C. Uzgodnienia

temat : Droga wojewódzka nr 690 Ciechanowiec – Siemiatycze

Transprojekt Gdański opracowuje, na zlecenie Podlaskiego Zarządu Dróg Wojewódzkich w Białymstoku, dokumentację projektową na rozbudowę ww. drogi na odc. w km 22+734 ÷ 58+090. W związku z powyższym prosimy o uzgodnienie parametrów przepustów (światła, rzędnych wlotu i wylotu) na rowach przecinających drogę nr 690 położonych na administrowanym przez Państwa terenie:

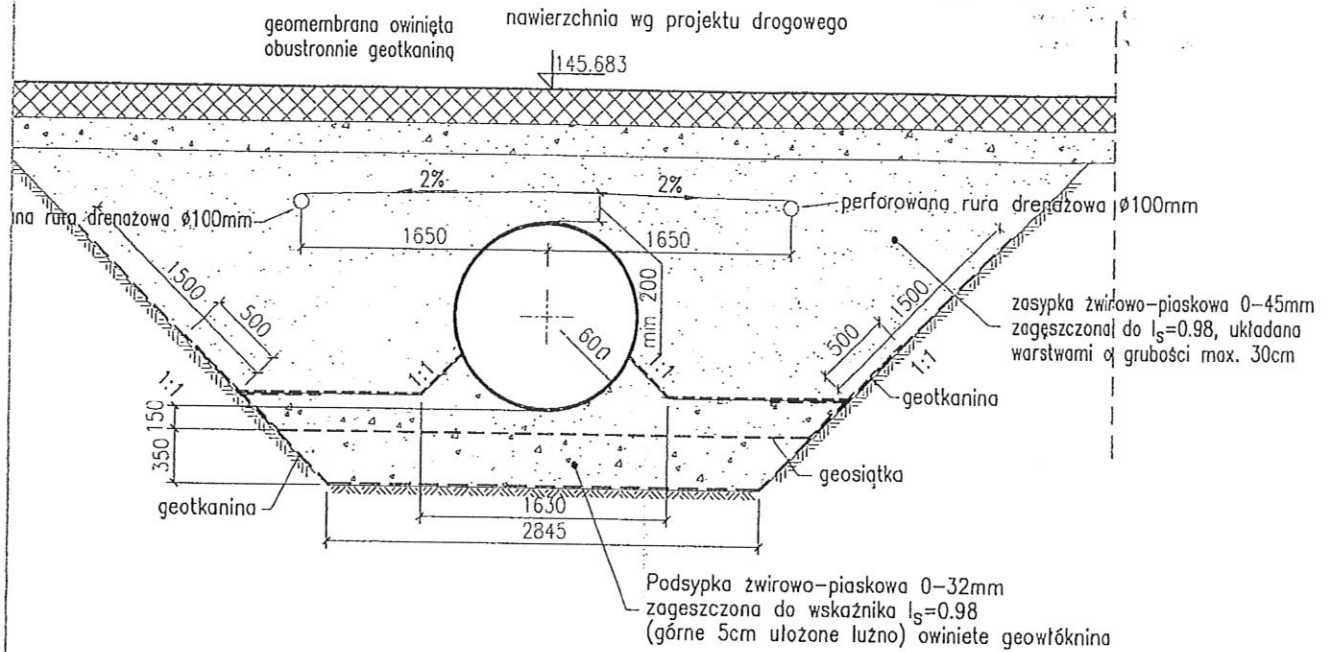
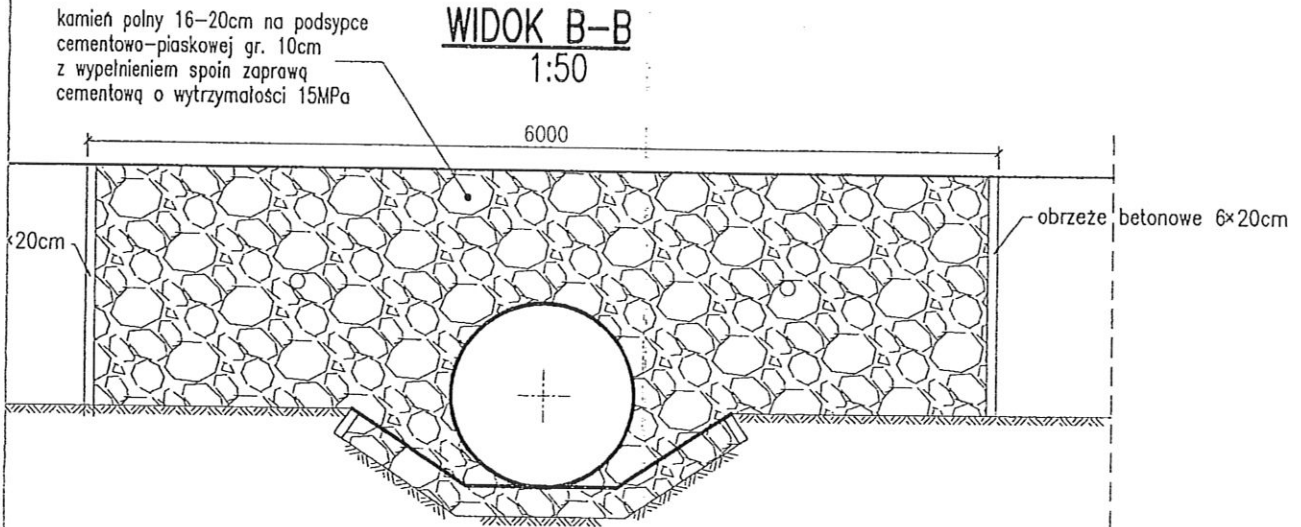
Gminna Spółka Wodna w Grodzisku w odpowiedzi na Państwa pismo z dnia 16.11.2012r. w sprawie przepustu P-13 w km drogi 38+338 w miejscowości Żale posiada następujące informacje:

1. Długość przepustu - 14 mb
2. Średnica przepustu dn: 1,25m

Nie dysponujemy informacjami co do pozostałych paramertów budowli.

Uzgodniono.

Powrzuć informację GSW „Grodzisk” zamieścić na odwrotnej stronie
rysunku przepustu P-13 załączanego do pisma.
